**Всемирный форум для согласования
правил в области транспортных средств**Рабочая группа по вопросам освещения
и световой сигнализации

Семьдесят восьмая сессия

**Правила № 37 (лампы накаливания),
99 (газоразрядные источники света),
128 (источники света на светоизлучающих диодах)
и Сводная резолюция по общей спецификации
для категорий источников света****Предложение по поправке 1 к первоначальному
варианту Сводной резолюции по общей
спецификации для категорий источников света****Представлено экспертом от Международной группы экспертов
по вопросам автомобильного освещения и световой
сигнализации (БРГ)***

Воспроизведенный ниже текст был подготовлен экспертом от БРГ в целях введения источника света на светоизлучающих диодах (СИД) новой категории L1/6 для переднего освещения. Это предложение является частью пакета поправок, который включает также поправки к Правилам № 128. В его основе лежит первоначальный вариант Сводной резолюции по общей спецификации для категорий источников света (CP.5) (ECE/TRANS/WP.29/2016/111). Изменения к существующему тексту Резолюции выделены жирным шрифтом в случае новых положений или зачеркиванием в случае исключенных элементов.

Основной чертеж, L1A/6

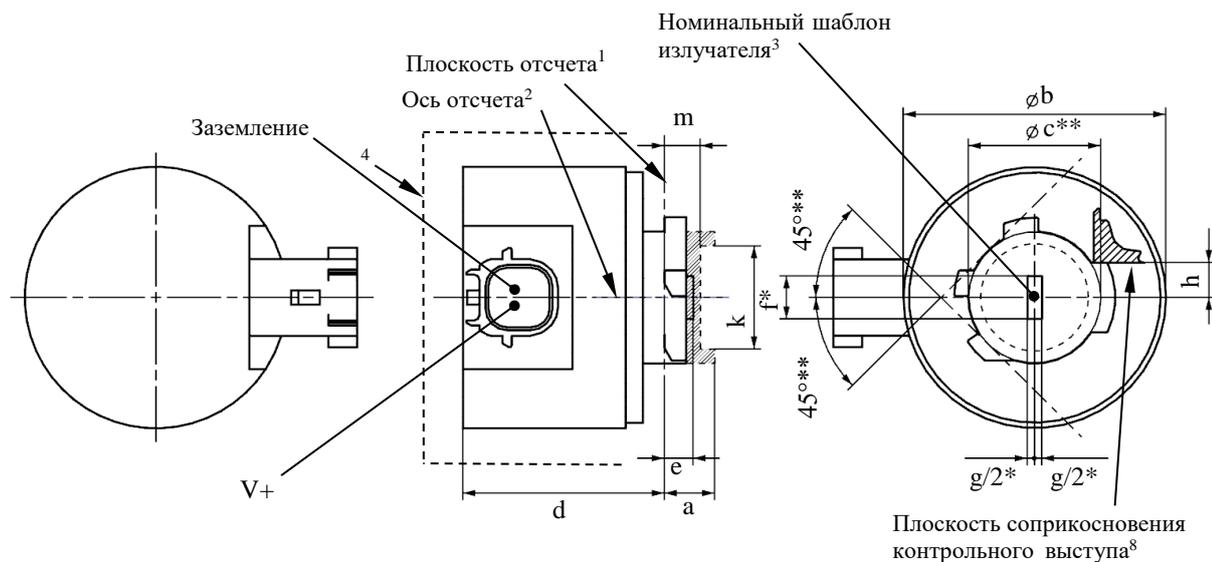
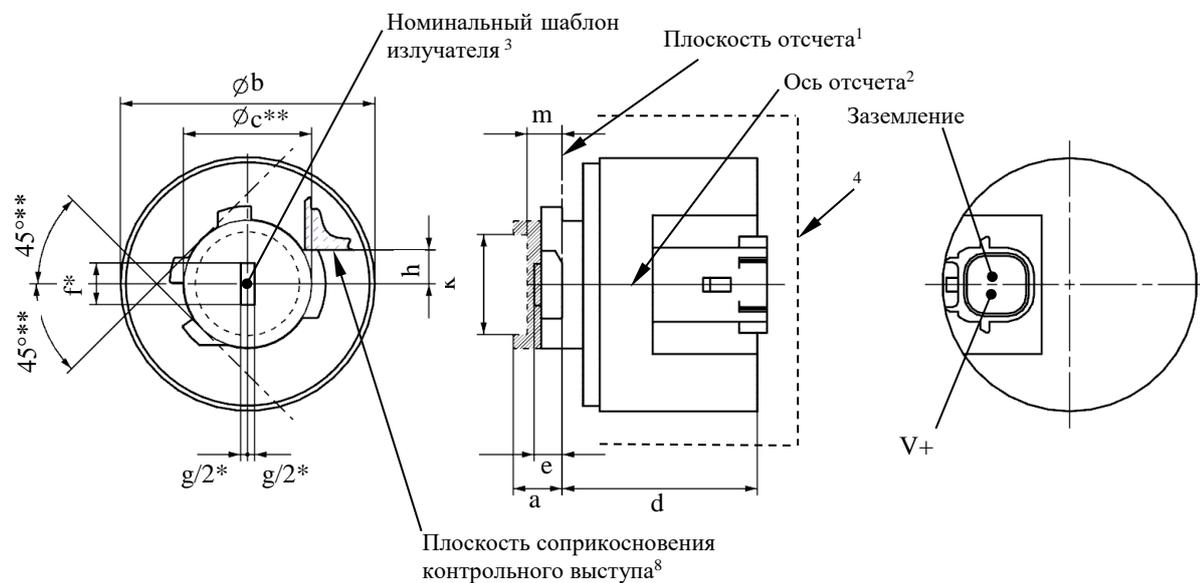
Перед спецификацией LR1/1 включить новые спецификации L1/1–5 следующего содержания (см. следующие страницы; по одной странице на спецификацию):

Определение номинального шаблона излучателя, размеры которого указаны в таблице 2

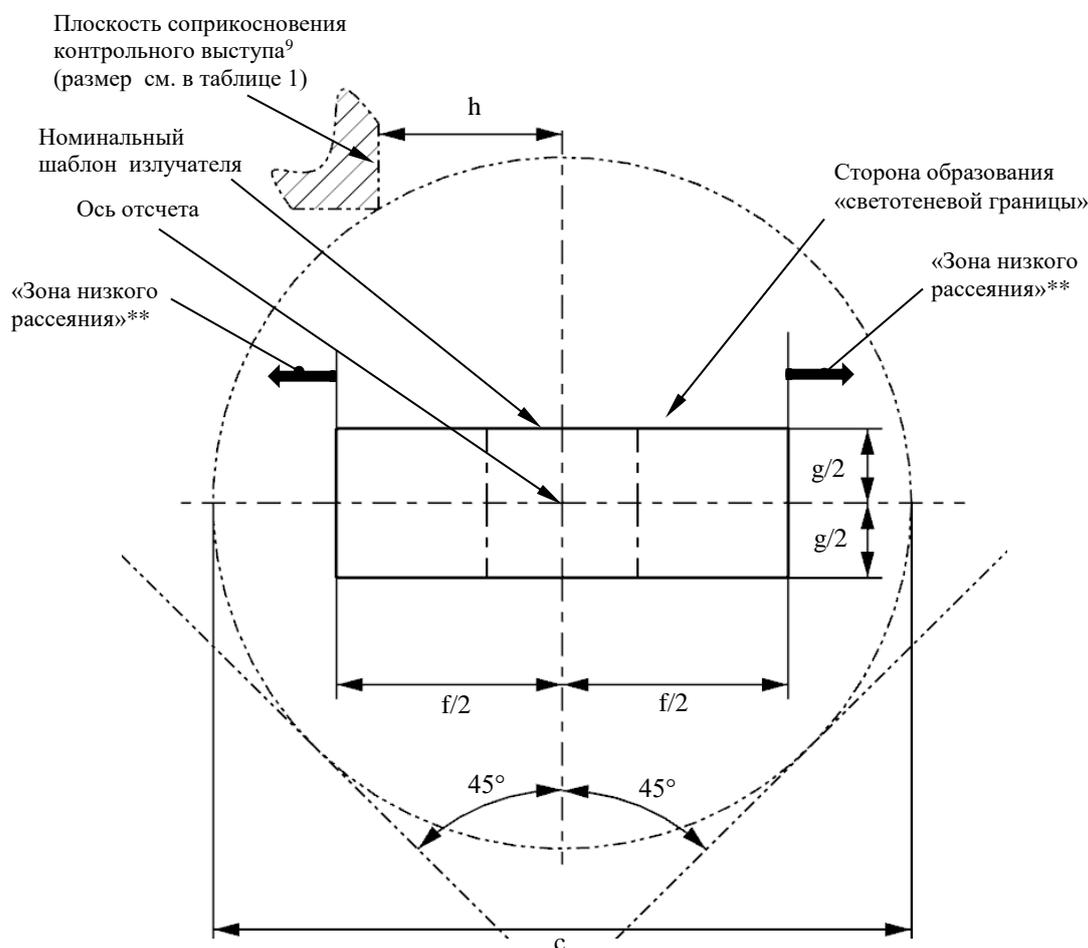
Положение, контрастность и единообразие светоизлучающей зоны проверяют с помощью системы номинального шаблона излучателя, изображенной на рис. 3, на котором показана проекция зоны при визуализации вдоль оси отсчета (гамма = 0°), определенной на рис. 4.

Схема измерения распределения силы света для L1A/6

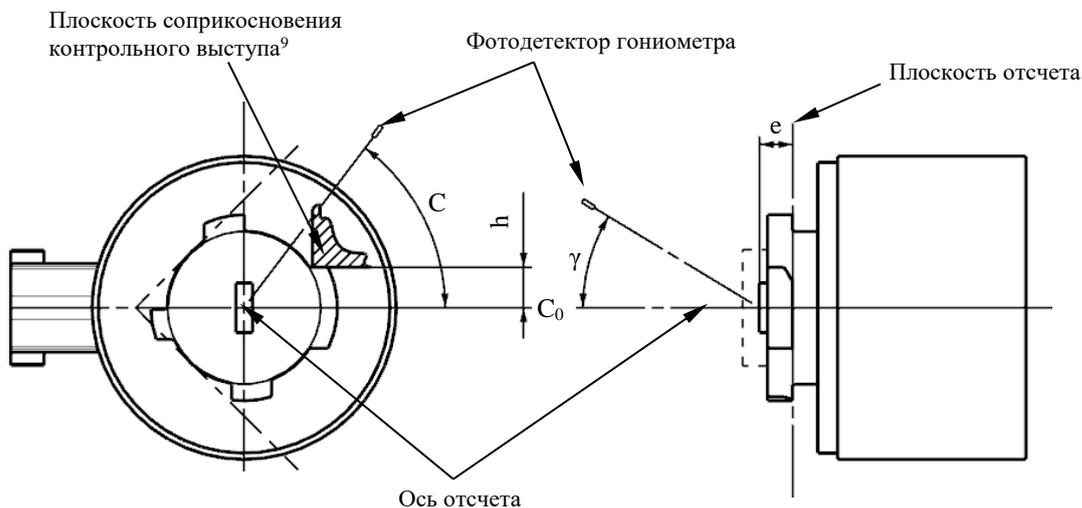
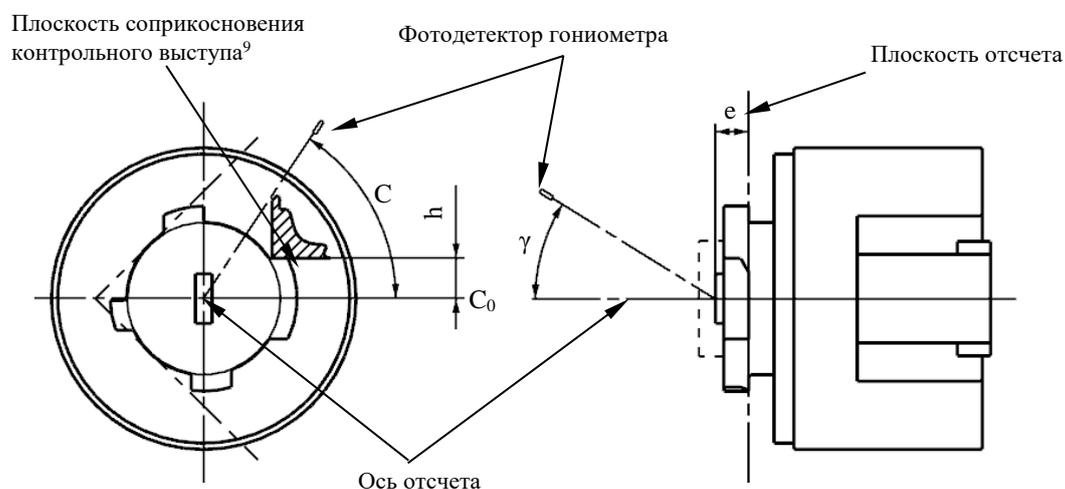
Источник света устанавливают на плоской пластине с соответствующими монтажными клеммами. Пластины устанавливают на столик гониометра с помощью крепежного устройства таким образом, чтобы ось отсчета схемы измерения соответствовала рис. 4.
